Dodatek č. 2 ke Smlouvě o dílo ze dne 13. 11. 2023

Shora uvedené smluvní strany se dohodly na uzavření dodatku č. 2 (dále jen „dodatek“) ke Smlouvě o dílo ze dne 13. 11. 2023, ve znění dodatku č. 1, která byla uzavřena se zhotovitelem jako vybraným dodavatelem veřejné zakázky nazvané: „**Rozšíření expozice v Archeoparku Všešary**“ (dále jen „veřejná zakázka“).

Stavba:	Rozšíření expozice v Archeoparku Věstary
Objekt:	El - Elektroinstalace
Předkládá:	STAVER Luže s.r.o.

KOORDINAČNÍ SITUACE

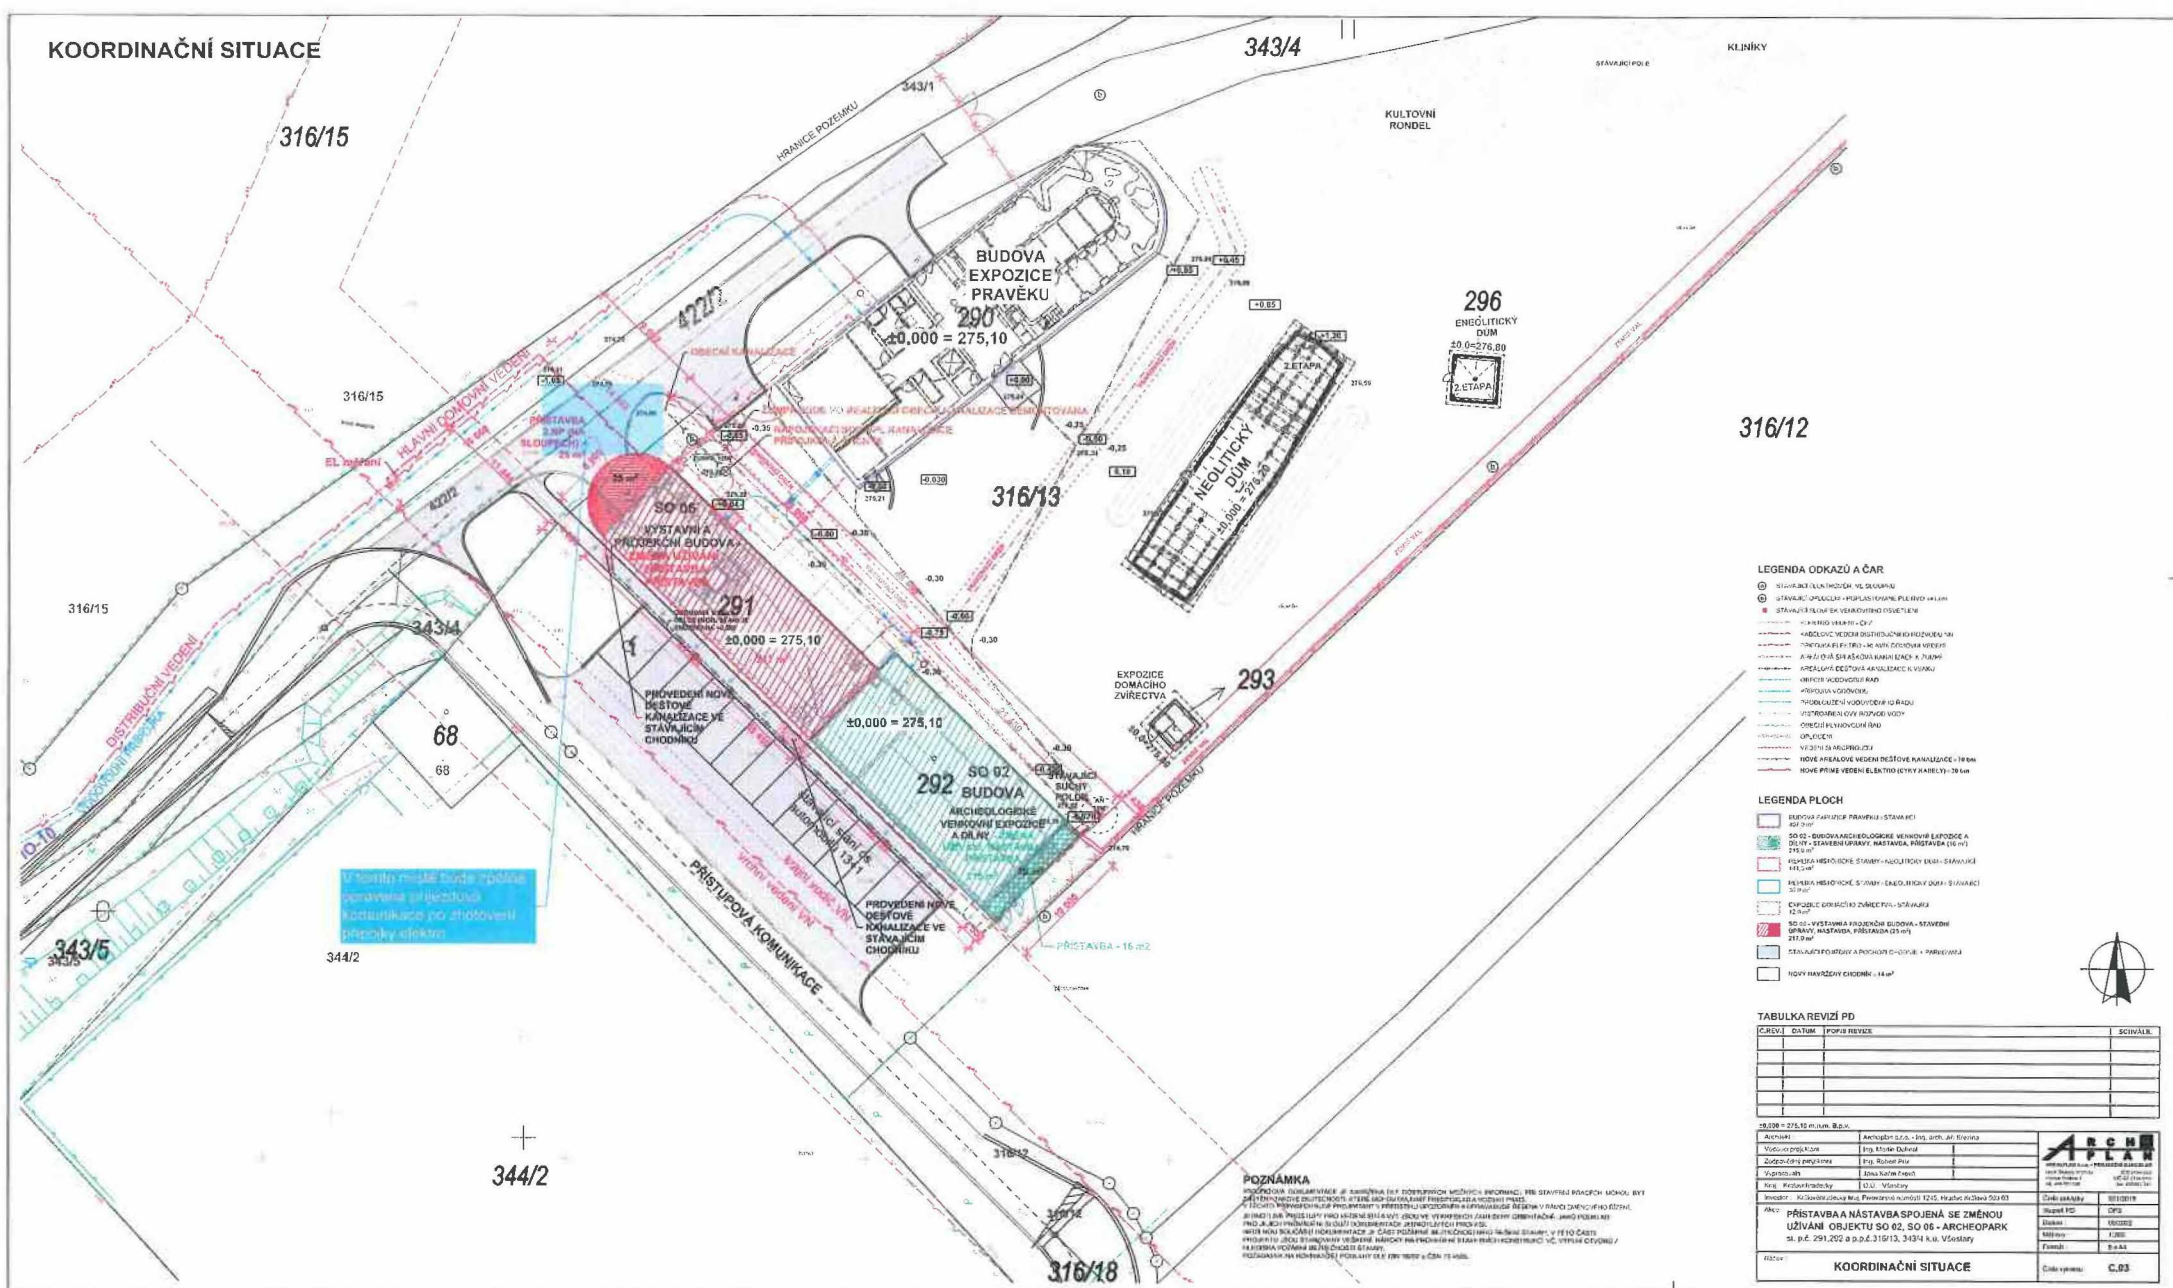
ZMĚNOVÝ LIST					č. 31	
věc: Oprava komunikace po zhotovení přípojky elektro						
Stavba:		Rozšíření expozice v Archeoparku Vřestary				
Objekt:		ASŘ - Stavební část				
Předkládá:		STAVÉR Luže s.r.o.				
Odesláno / předáno:		Přílohy / počet listů				
poštou	☐	1) Položkový rozpočet změny			1 listů	
e-mailem	☒	2) Projektové podklady			0 listů, výkresů	
osobně	☐	3) Fotodokumentace a ostatní přílohy			1 listů	
1 Technický popis změny:

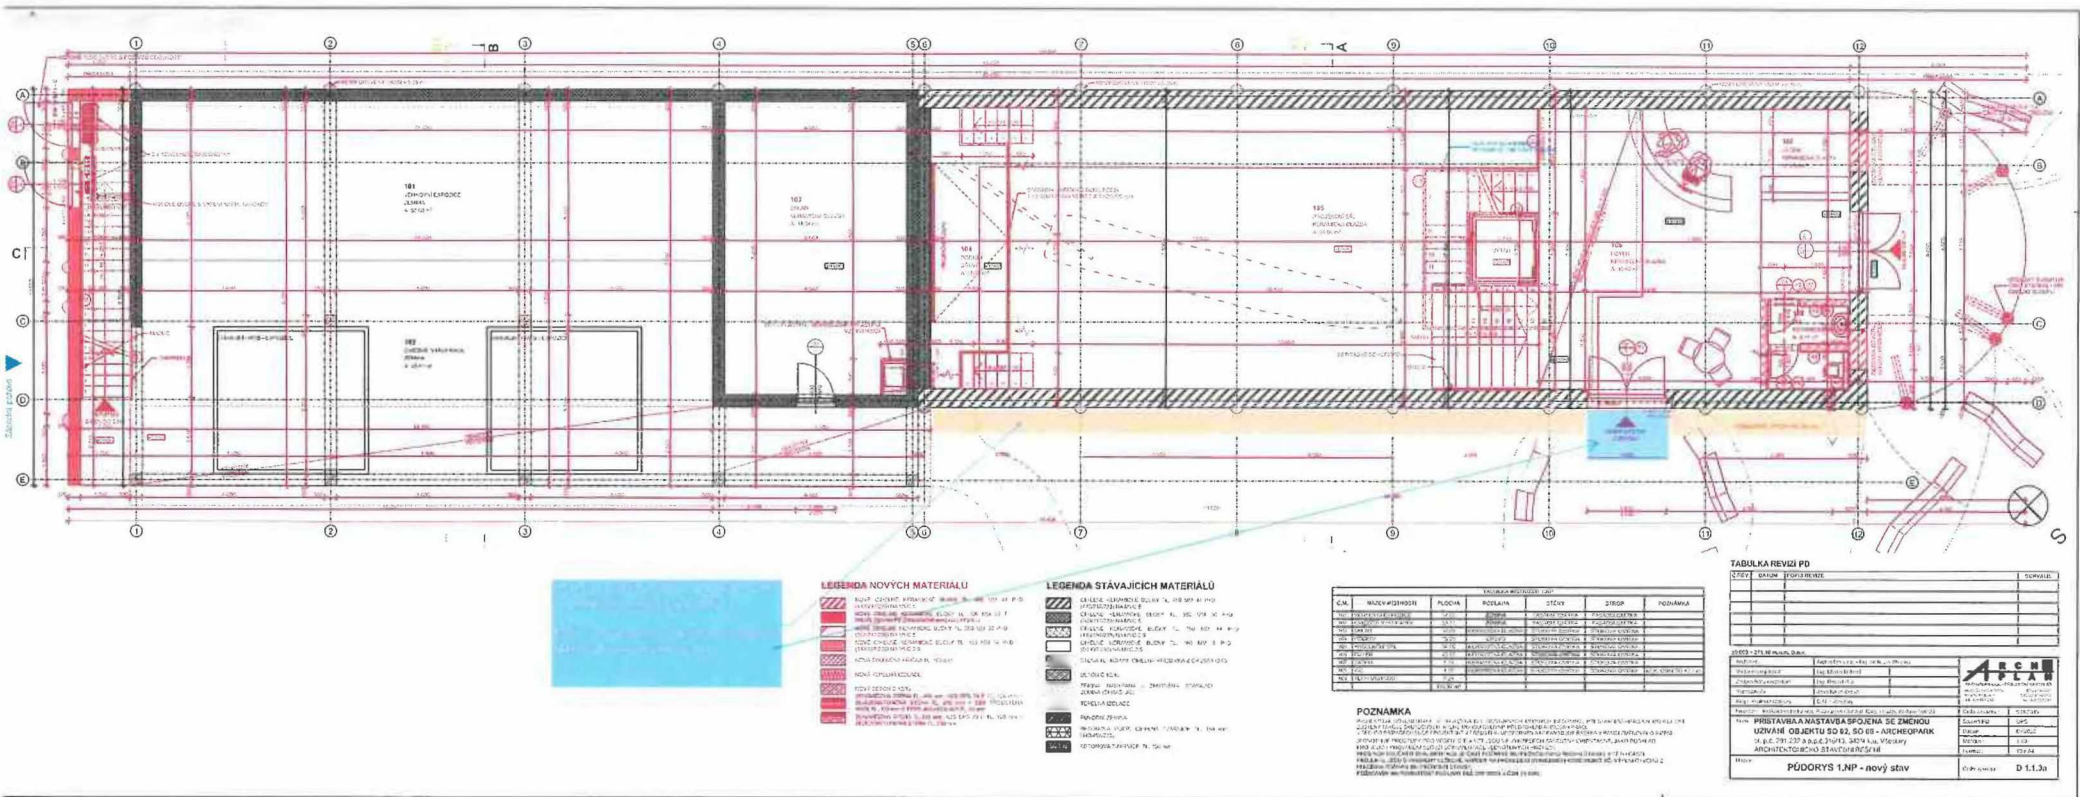
ZMĚNOVÝ LIST					č. 36	
věc: Zpevněné plochy						
Stavba:		Rozšíření expozice v Archeoparku Všestary				
Objekt:		ASŘ - Stavební část				
Předkládá:		STAVÉR Luže s.r.o.				
Odesláno / předáno:		Přílohy / počet listů				
poštou		1) Položkový rozpočet změny			1 listů	
e-mailem	☒	2) Projektové podklady			0 listů, výkresů	
osobně		3) Fotodokumentace a ostatní přílohy			1 listů	
1 Technický popis změny:

ZÁBRADLÍ NA GALERII

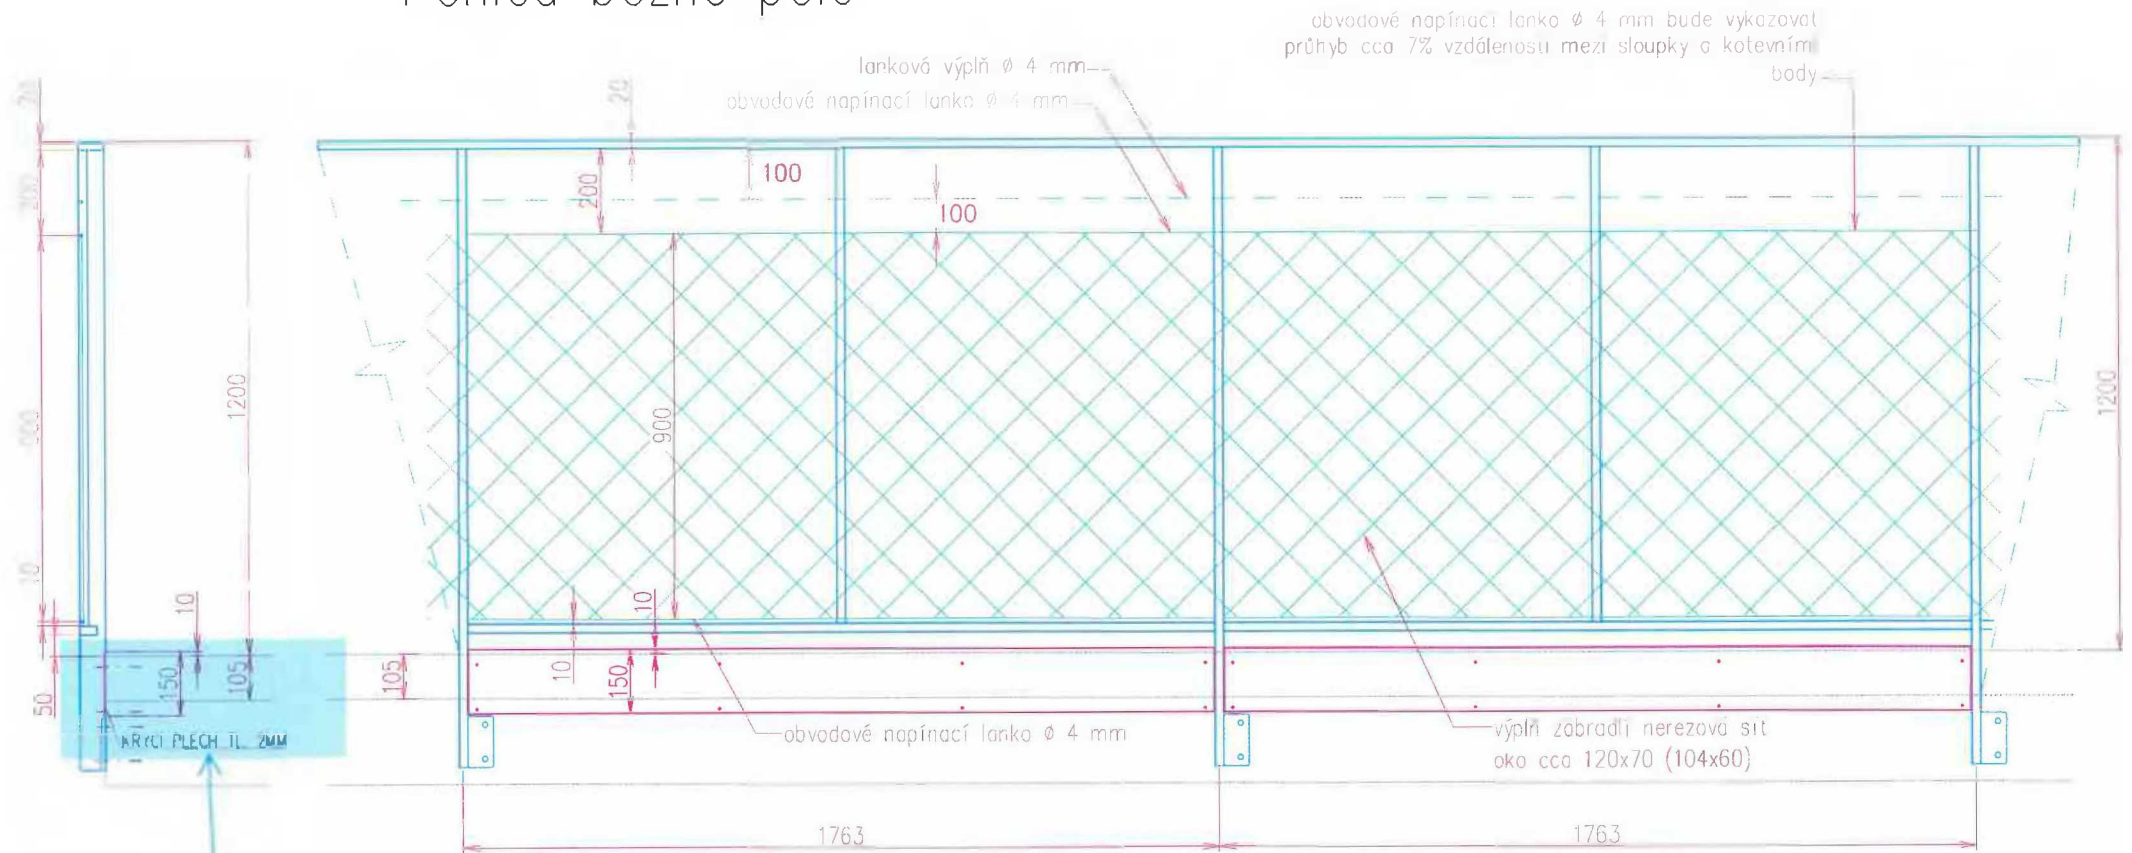
ZMĚNOVÝ LIST				č. 37	
věc: Ochoz - úprava zábradlí					
Stavba:		Rozšíření expozice v Archeoparku Všešary			
Objekt:		ASŘ - Stavební část			
Předkládá:		STAVER Luže s.r.o.			
Odesláno / předáno:		Přílohy / počet listů			
poštou	☐	1) Položkový rozpočet změny		1	listů
e-mailem	☒	2) Projektové podklady		0	listů, výkresů
osobně	☐	3) Fotodokumentace a ostatní přílohy		1	listů
1 Technický popis změny:

1.1 Popis původního řešení: Dle PD se má provést ocelové zábradlí u něhož je jako hlavní výplň použita nerezová síť X-Tend.					
1.2 Popis nového řešení: Bude zrealizováno ocelové zábradlí u něhož bude jako hlavní výplň použita nerezová síť X-Tend.					
2 Zdůvodnění změny:					
Kvůli zvýšení bezpečnosti návštěvníků objektu bylo rozhodnuto, že zábradlí na galerii ve 2.N.P. bude dodatečně zvýšeno o cca 10cm a dále bude konstrukce zábradlí doplněna o svislé výztuhy navíc, které zmenší nežádoucí průhyb nerezové sítě.					
3 Vliv na dopracování projektové dokumentace:		ANO		☒ NE	
4 Dopad do smluvních termínů:		ANO (uvést návrh prodloužení lhůty smluvního termínu)		☒ NE	
5 Číslo odstavce ve smyslu § 222 zákona č. 134/2016 Sb. - Zákona o zadávání veřejných zakázek				odst. 4	
6 Náklady:		Cena méněprací (odpočet):	-	0,00 Kč	bez DPH
		Cena víceprací (přípočet):	+	13 500,00 Kč	bez DPH
		Výsledná ceny změny:		13 500,00 Kč	bez DPH
